**DODATEK č. 1
ke smlouvě o dílo**

„B 062 – Švehlova, oprava mostu, č. akce 1022, Praha 15“

**II.
Předmět Dodatku**

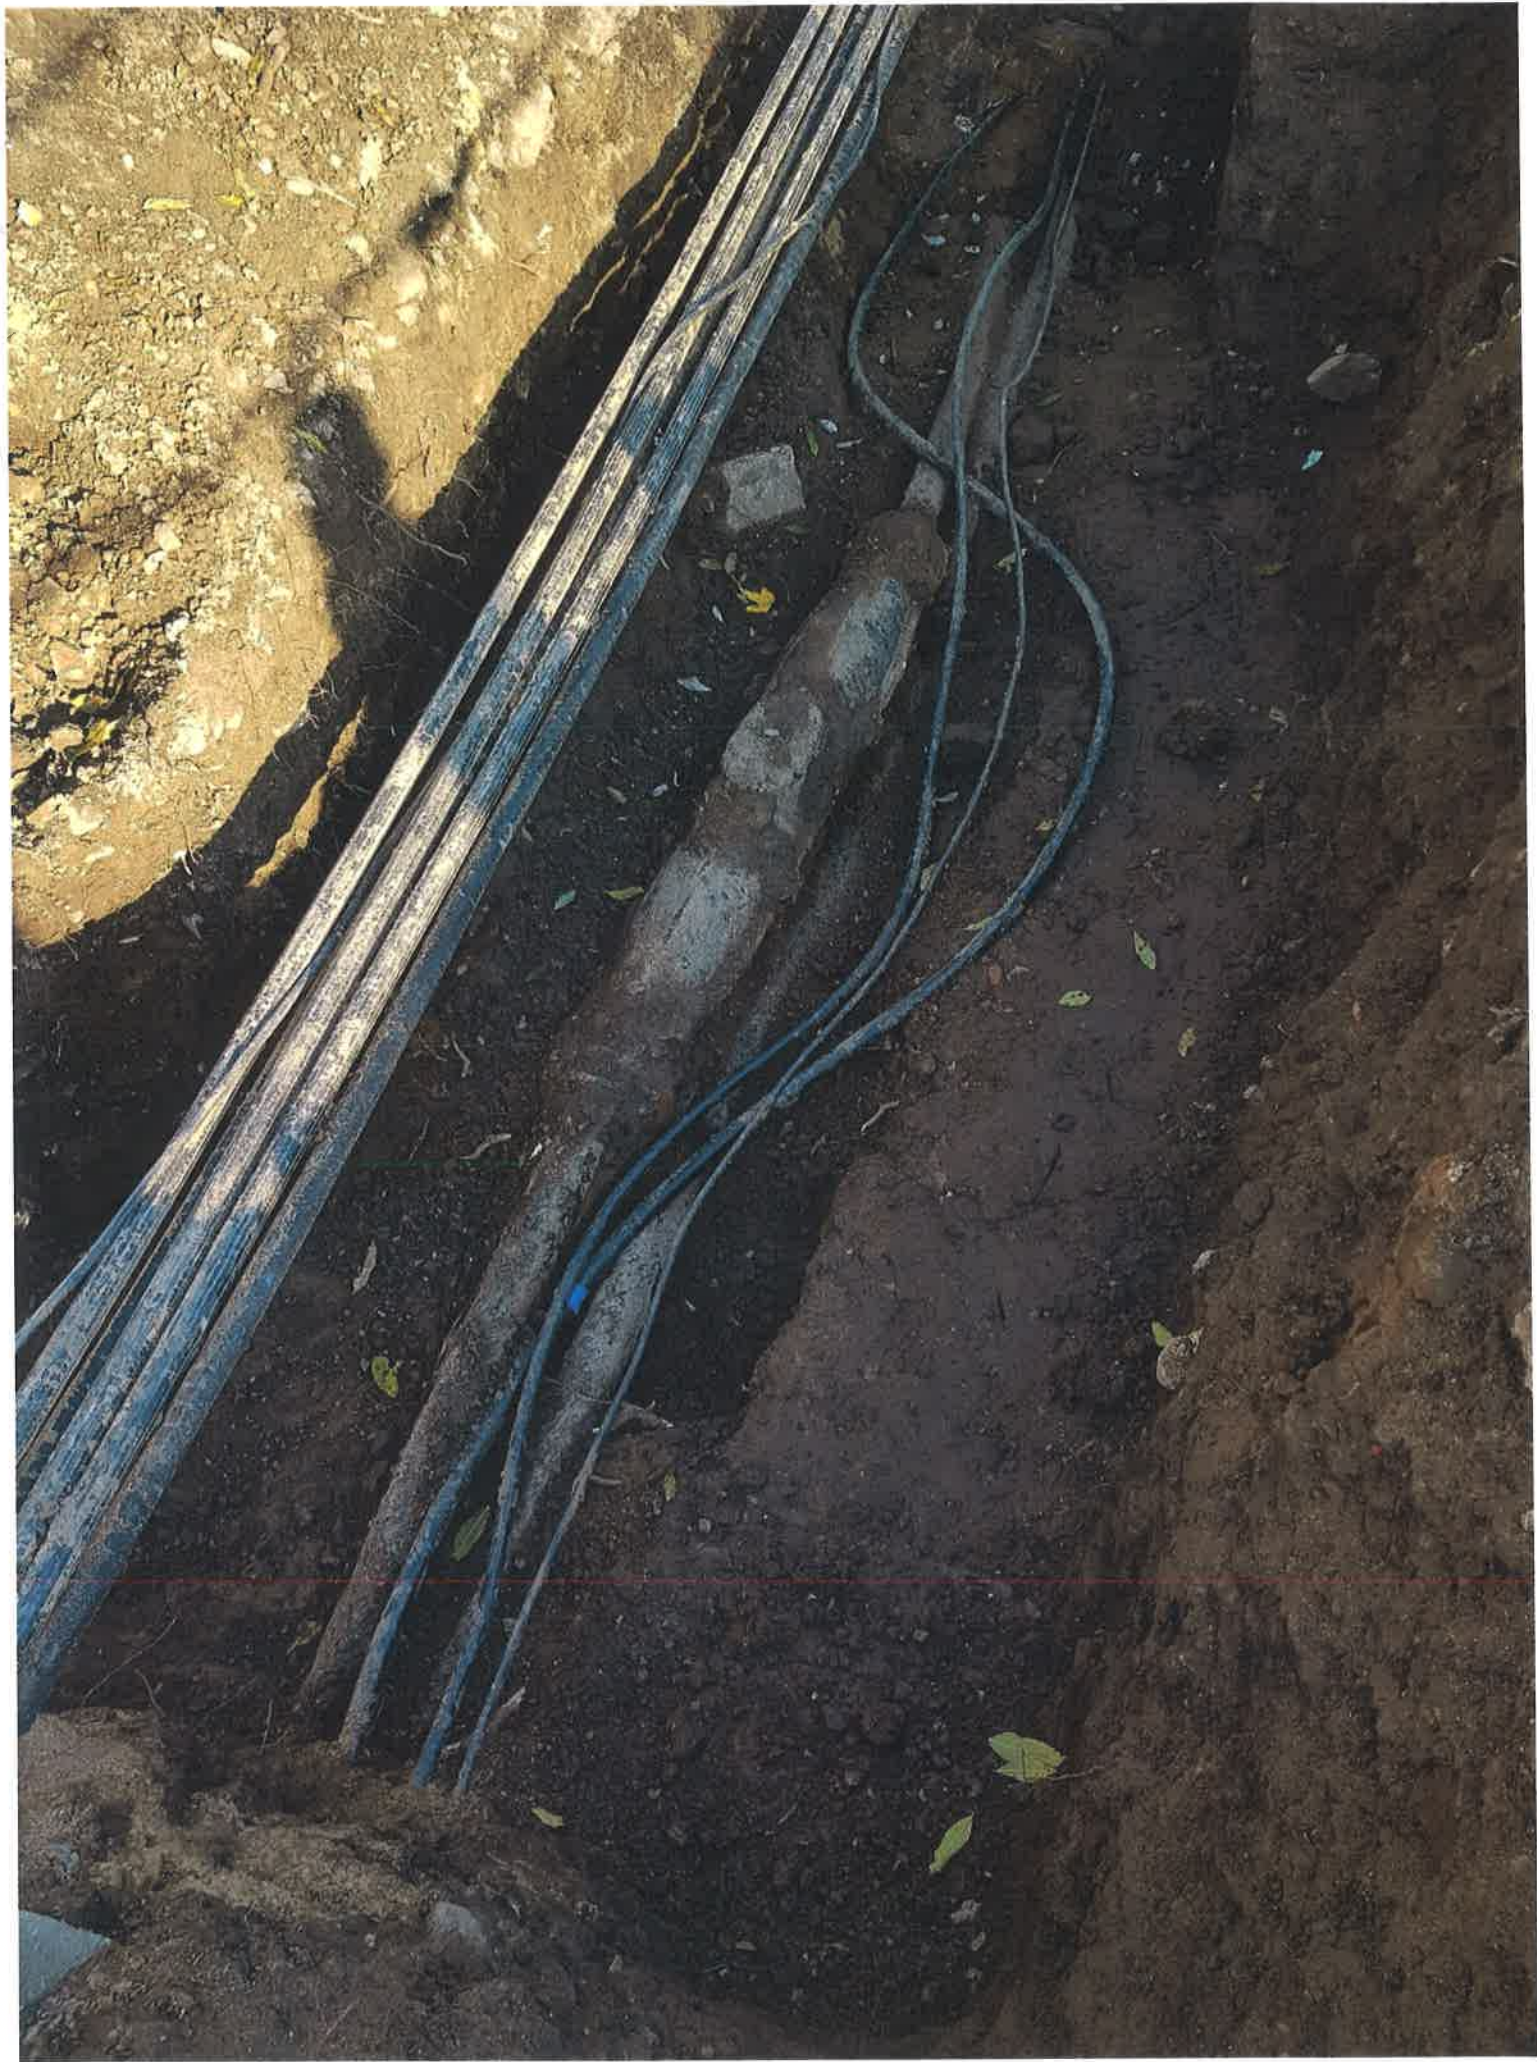
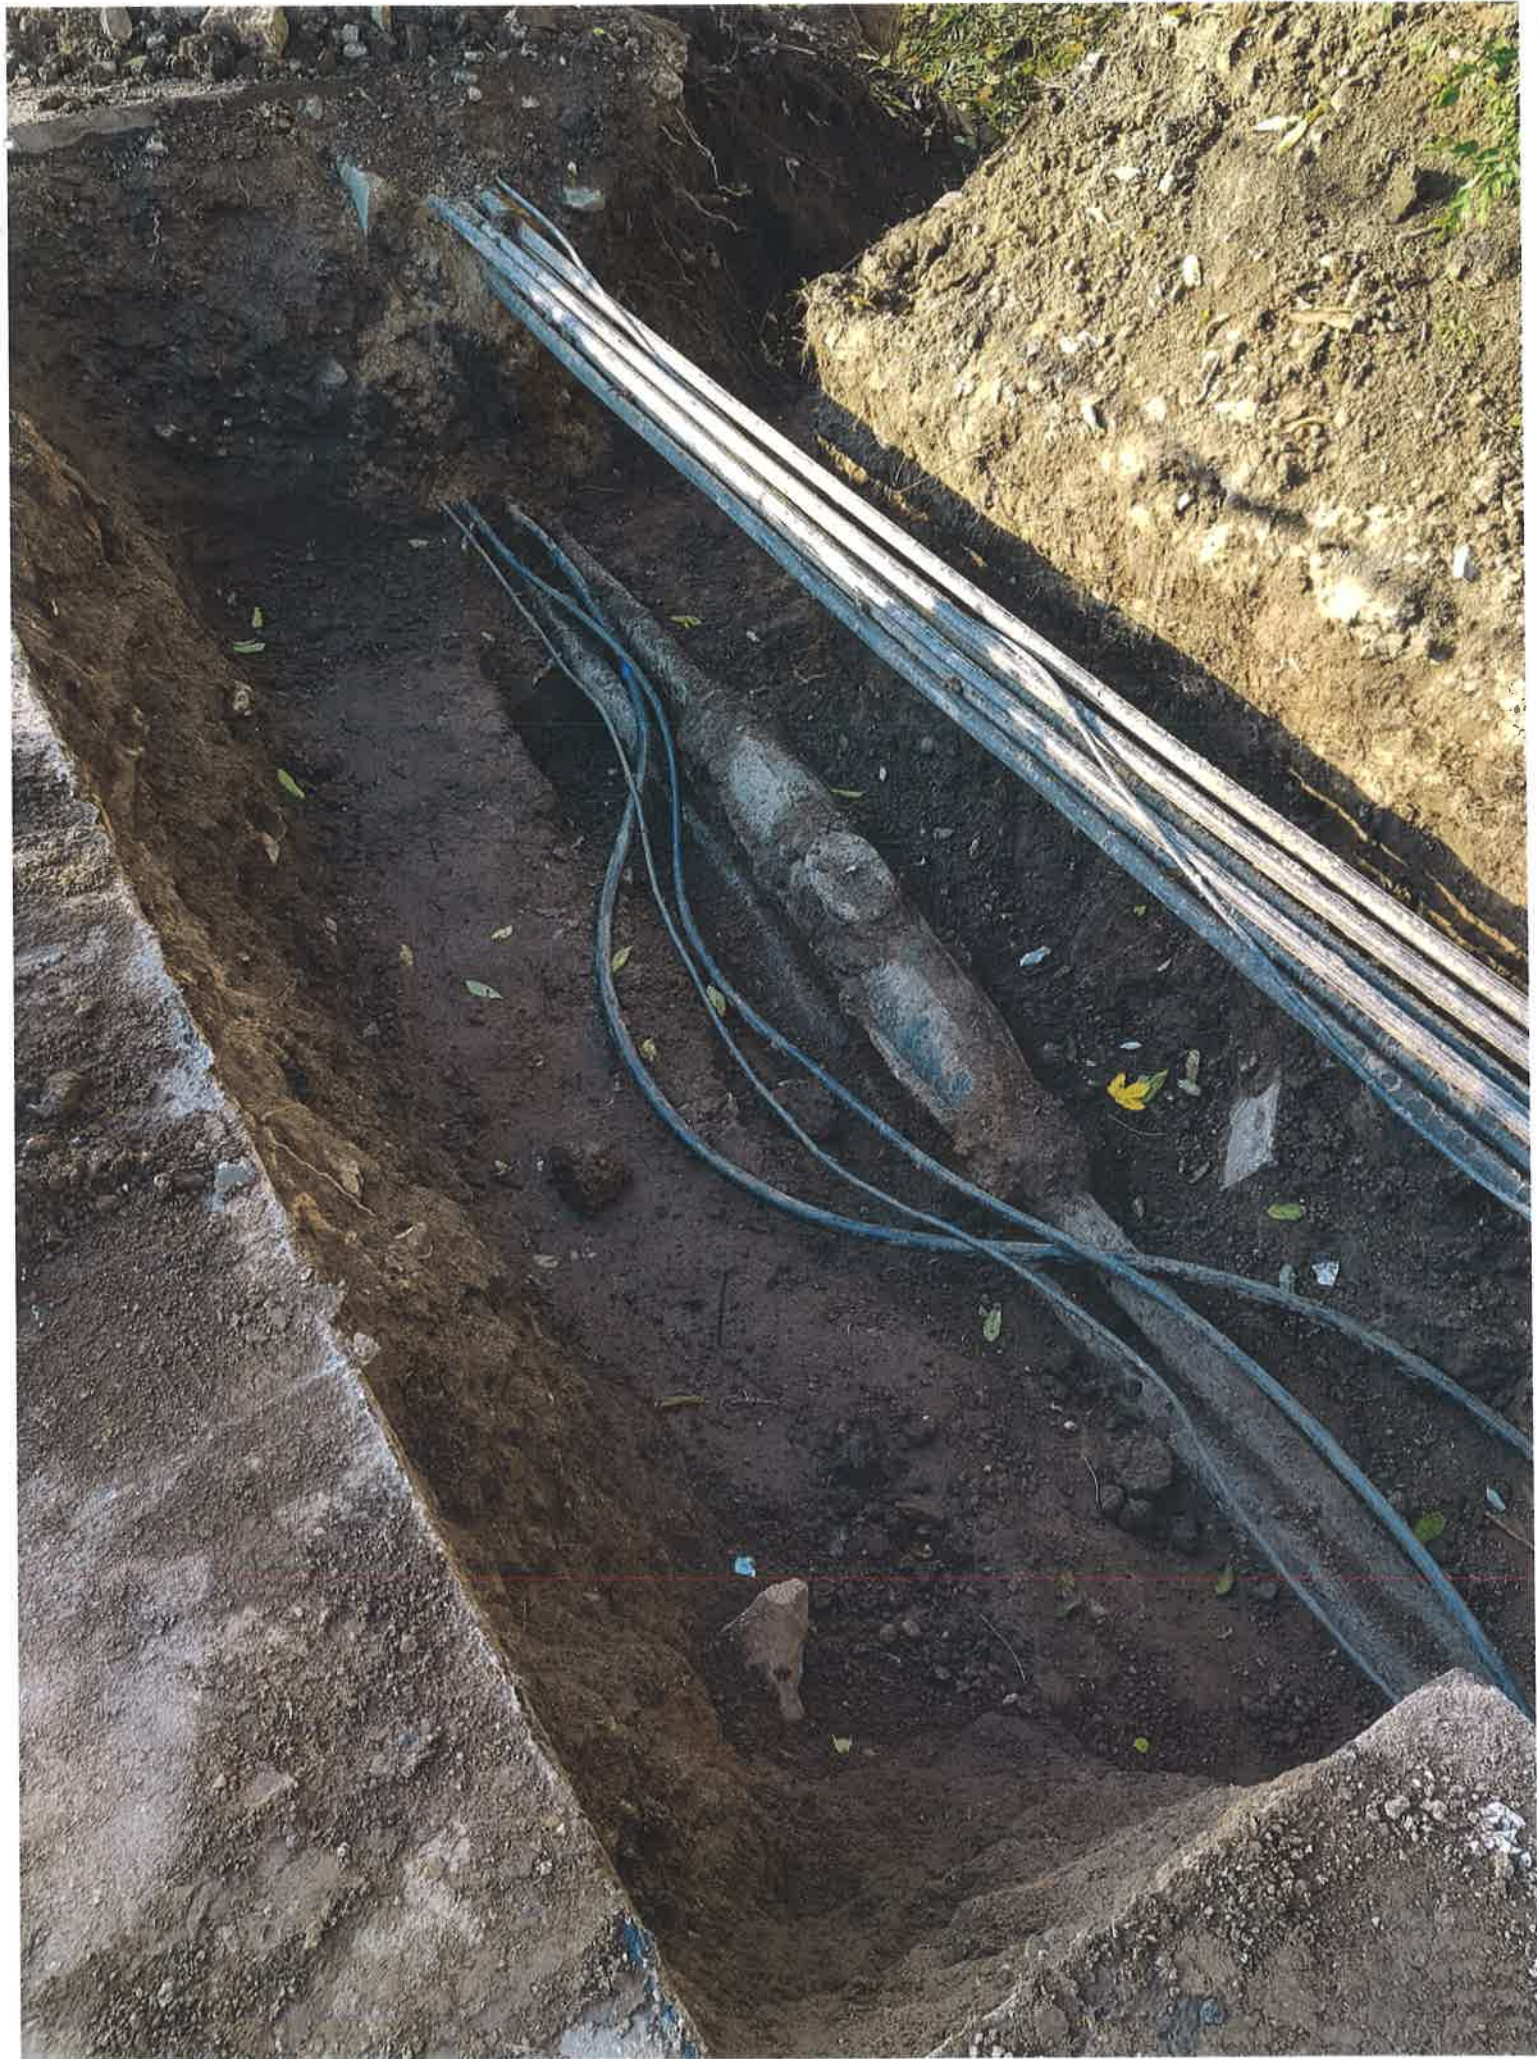
Odůvodnění víceprací v souvislosti s přeložkou VN a sdělovacího kabelu PRE (SO 411): Z důvodu aktualizace vyjádření správce sítě (PREdistribuce, a.s.) a na základě odlišné skutečnosti zjištěné po odkrytí oproti předpokladům D - hloubka uložení, poloha spojkovišť a jiné množství vodičů

VN - dochází k aktualizaci rozsahu zemních prací počtu spojkovišť, objemu materiálu a vyčíslení nákladů souvisejících s příkazem "B" PREdistribuce, a.s.
